Rapport de contrôle d'installations électriques à basse et à très basse tension

RÉF. 73/2026/76041/D01:3

Rue Armand Bury 122 - 6534
Thuin

Visite de contrôle vente ancienne installation (8.4.2.)

Croquis de position élémentaire et descriptif sommaire des tableaux

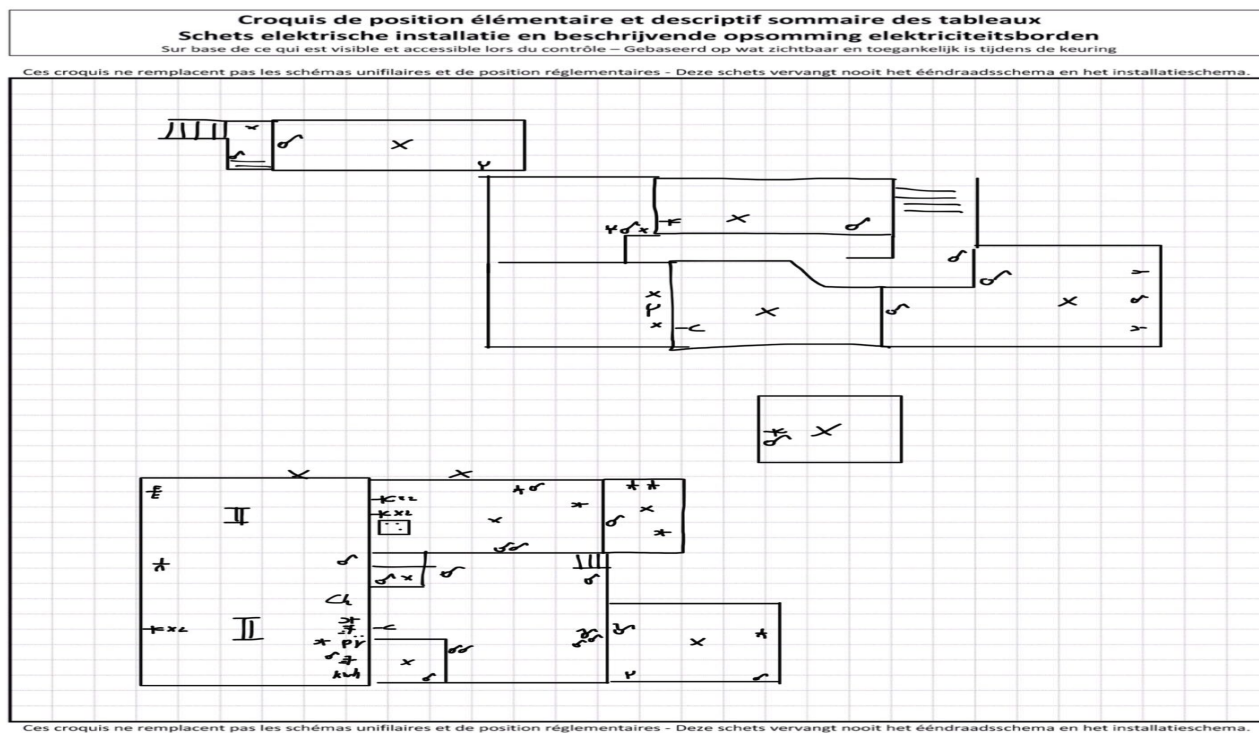
sur base de ce qui est visible et accessible lors du contrôle
Note : ces croquis ne remplacent pas les schémas unifilaires et de position réglementaires
